Assunto: Processo de AIA n.º 3630

Barragem da Comenda da Igreja

Análise da contestação apresentada em sede de audiência prévia e

BARRAGEM DA COMENDA DA IGREJA AIA n.º 3630

Fotografia 16 – Exemplares de Azinheira e de Sobreiro no acesso à barragem da Comenda da Igreja.

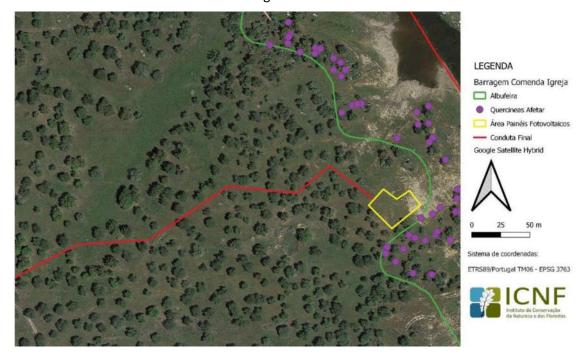
Importa, no entanto, considerar também as imagens apresentadas na página 111 do EIA, onde se verifica a proximidade de quercíneas adultas ao caminho existente, não resultando claro se poderá haver afetação, por exemplo, por desramação.
